**TERMOS DE INSPEÇÃO DAS OBRAS DE INSTALAÇÃO DO
HOSPITAL DE CAMPANHA Pe. PEDRO BALZI (*Badminton* –
UFPI)**

Data: 05 de maio de 2020, entre 8h30 e 10h30

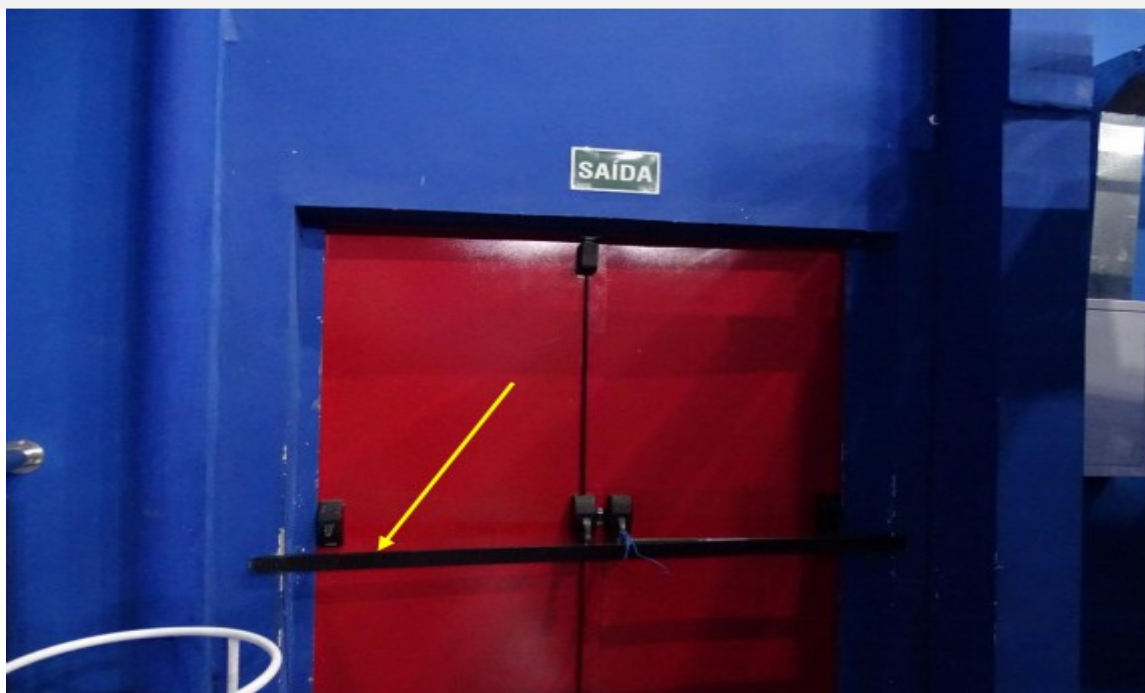
9 – Ambiente apresenta exaustor de ar, que é descartado em área apropriada, cfr. imagens anexas:

10. No entanto, ante a não apresentação dos projetos e memorial de cálculo para este sistema, não foi possível aferir sua real eficiência, como apontado pelo Engenheiro Civil do Ministério Público, em seu relatório (item 2.2, parte final).
